# CITTÀ DI PIOMBINO

## **Integrazione del parere del dirigente del Servizio Politiche ambientali espresso in data 17 settembre 2022**

**Oggetto:** Istanza per il rilascio dell'autorizzazione alla costruzione e all'esercizio ai sensi dell'art. 5 del d.l. 50/2022 relativamente all'opera denominata FSRU Piombino e Collegamento alla Rete Nazionale Gasdotti in Comune di Piombino (LI). Proponente: Snam FSRU Italia. Rinnovato parere negativo del Servizio Politiche ambientali

Figura 12: Classificazione dei tipi di cisterne per LNG

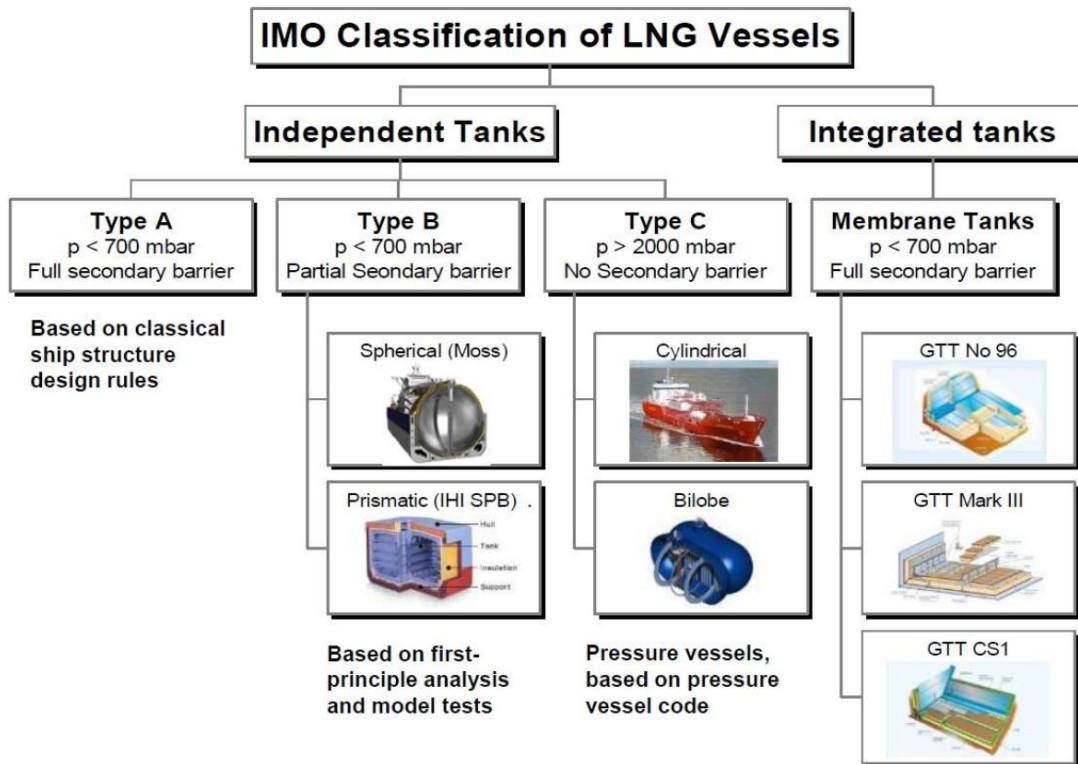
Come riassunto in figura 12, le navi con cisterne a membrana come la Golar Tundra sono navi che non resistono a sovrappressioni. Ciò comporta la

possibilità di utilizzo delle stesse cisterne solamente se piene o vuote, in normali condizioni di esercizio. Infatti, in presenza di serbatoi parzialmente riempiti, in caso di mare mosso si innesca il fenomeno dello sloshing: il liquido viene agitato per effetto delle onde, e impatta sulle superfici del serbatoio. Quindi, in fase transitoria di riempimento/svuotamento, la nave non può trovarsi in acque non protette, perché può essere soggetta a sloshing.

Figura 13: limiti di riempimento standard per navi LNG

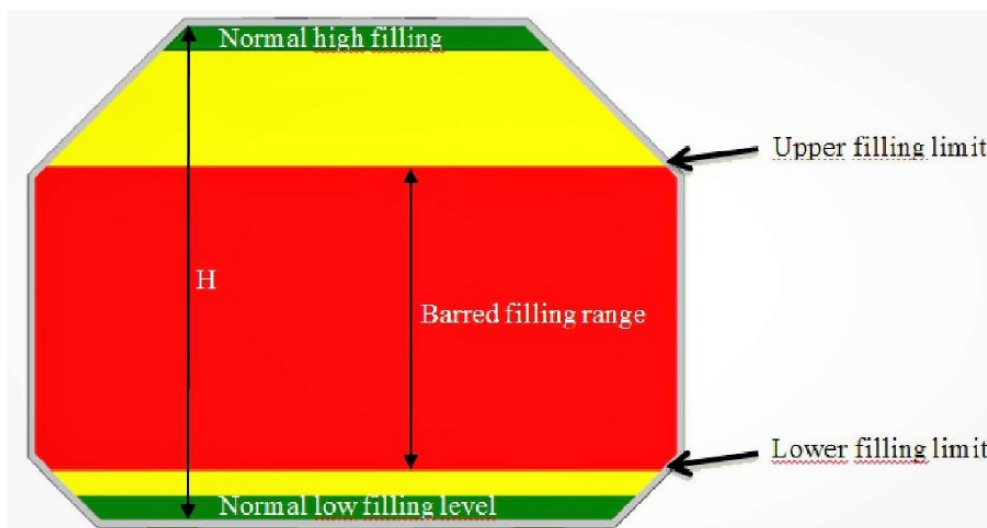
In Figura 13 è schematizzata la sezione di una cisterna a membrana, in cui sono indicati con colori diversi i livelli di riempimento.

**Qualora il livello di riempimento si trovasse all'interno dell'area rossa, la nave non potrebbe trovarsi in situazioni di mare agitato.**

**In data odierna non sono ancora pervenuti certificati riferiti alla nave Golar Tundra, se non l'appartenenza alla classe DNV, che regola questi limiti.**

**Se una FSRU è in fase di caricamento o scaricamento offshore, questo non può essere valutato senza tener conto della zona transitoria, a meno che non vengano assegnate forti limitazioni alle condizioni meteomarine per far operare la nave, rischiando di renderla inefficiente. Solitamente, le FSRU con serbatoi a membrane operano in acque protette”.**

Figura 9: Direzione ed intensità dei venti considerati durante le manovre

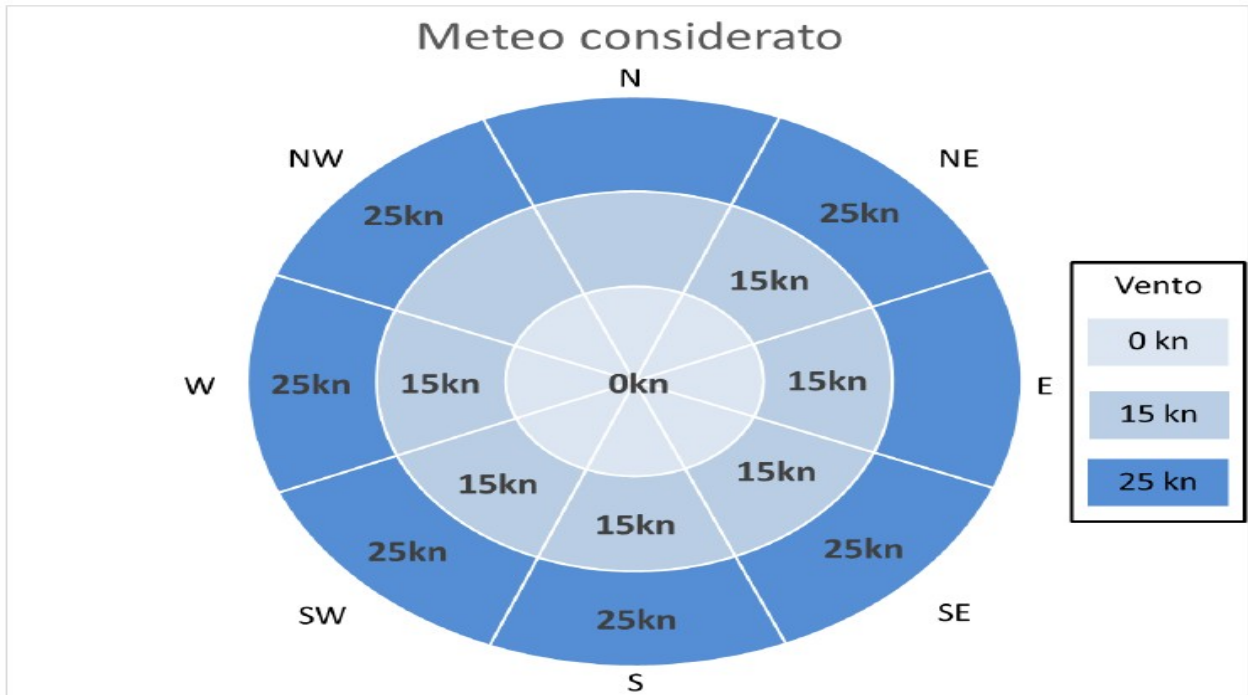
Le condizioni meteo considerate sono evidenziate in Figura 9 e Figura 10. Si nota che il vento massimo preso in esame è pari a 25 nodi, e che sono state effettuate manovre in numero diverso in diverse situazioni di vento. Nel capitolo 5 del [R2] viene indicato che le condizioni di vento e corrente utilizzate per le simulazioni sono state indicate dal Corpo Piloti di Piombino. Tuttavia, non è stata indicata la frequenza durante l'anno. Anzi, questa non è stata tenuta in considerazione. Risulta evidente che non sono state prese in considerazione condizioni di vento superiore a 25 nodi, evento più che plausibile.

Figura 11: Area del danno di flash fire

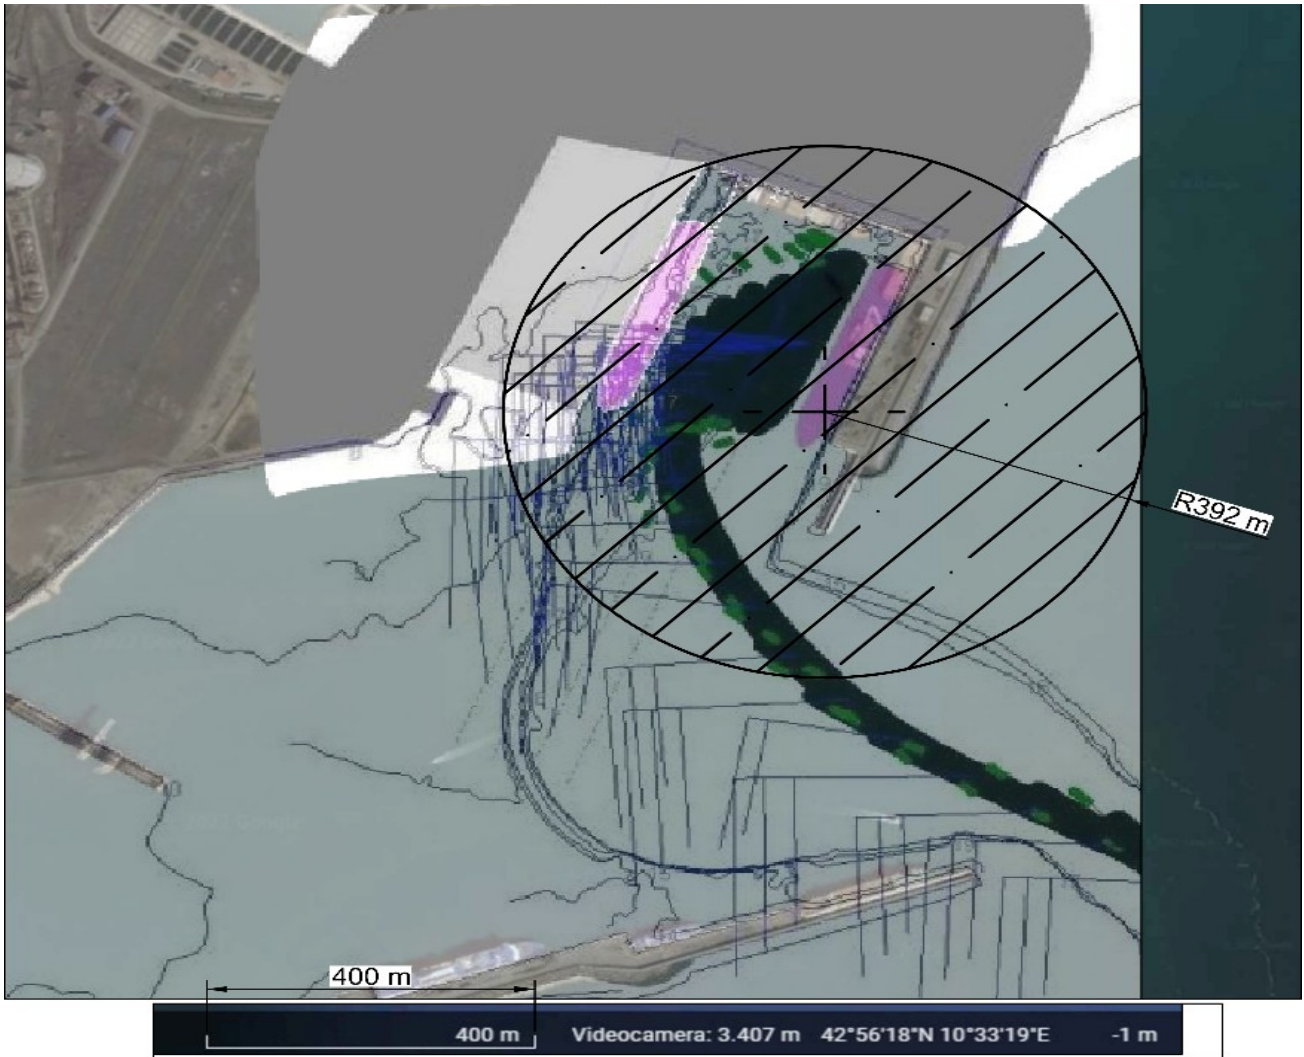
**In caso di incidente, l'entrata in porto risulterà dunque limitata per più della metà, in situazione di emergenza in cui le navi dovrebbero poter uscire o entrare. Il danno a cui si fa riferimento è il flash fire, ossia: incendio in massa di una nuvola di vapore infiammabile con effetto non esplosivo. Interessa tutte le banchine e il bacino di evoluzione. In caso di emergenza il meteo può essere anche molto più avverso rispetto alle situazioni studiate. Nelle banchine nord e ovest possono essere presenti anche altre navi e personale.**

**In fine, non sono state fornite procedure di disormeggio in caso di emergenza”.**

Figura 3-2: Interferenza tra SIN di Piombino ed opere in progetto

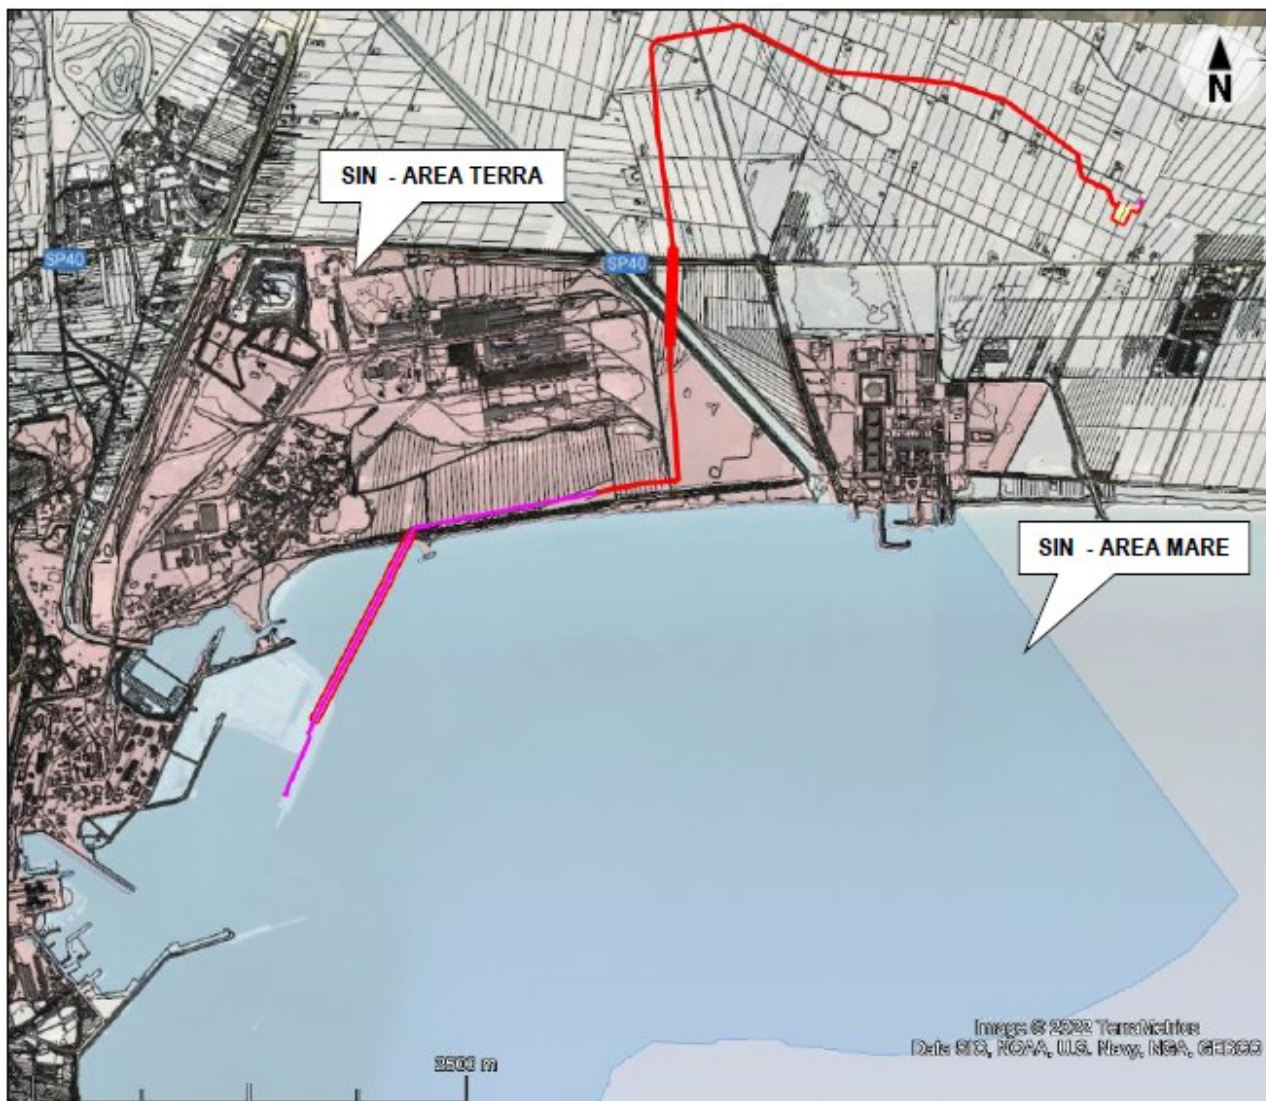
Lacune sostanziali nella trattazione e nel grado di approfondimento con il quale sono state affrontate le tematiche, sono invece state riscontrate nell'ambito della parte di tracciato interferente con il SIN, soprattutto alla luce dell'accertato stato di compromissione ambientale del sito, con elevati livelli di contaminazione diffusa sia nei suoli che nelle acque di falda (secondo quanto dichiarato nella

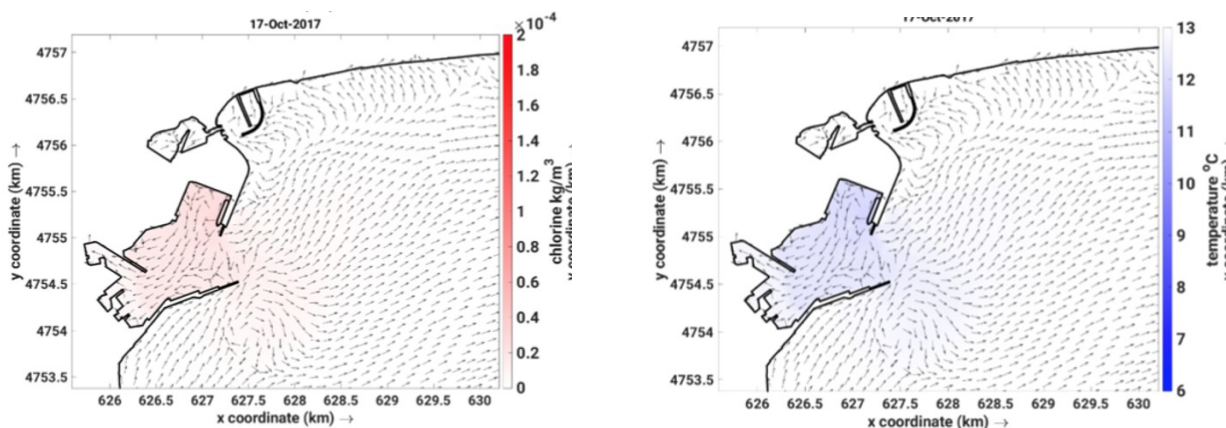
Per quanto attiene agli studi svolti per conto del Proponente (dall' Università di Genova), questi si sono concentrati quasi esclusivamente sull'utilizzo di modelli di dispersione degli inquinanti (temperatura e NaClO).

Secondo questi modelli, la dispersione, nell'arco di una settimana (finestra temporale considerata) raggiunge valori vicini allo zero già in prossimità della rada portuale.
